Deliberazione della Giunta Regionale 29 gennaio 2021, n. 10-2816

Parere ex art. 24 del D.lgs.152/2006 e s.m.i. nell'ambito della valutazione di impatto ambientale di competenza statale, comprensiva di valutazione d'incidenza, relativa al progetto di installazione di una nuova unita' a gas per la centrale termoelettrica "Leri Cavour" di Trino, presentato dalla Societa' Enel Produzione S.p.A. nel Comune di Trino Vercellese.

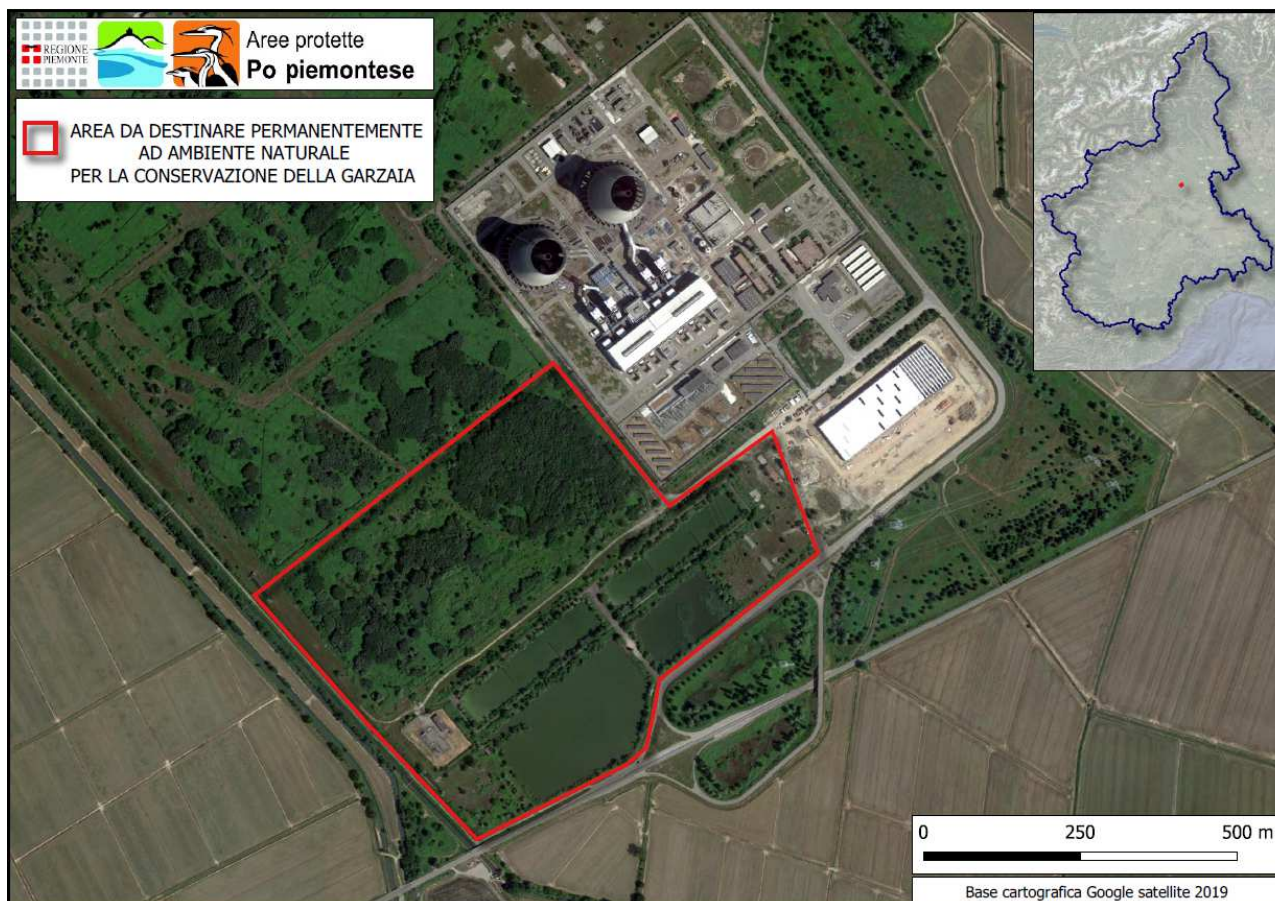
15. La superficie limitrofa alla garzaia presente all'interno dell'area della centrale dovrà essere destinata ad area naturale permanente, così come indicato nella cartografia riportata nell'Annesso A al presente Allegato 1.
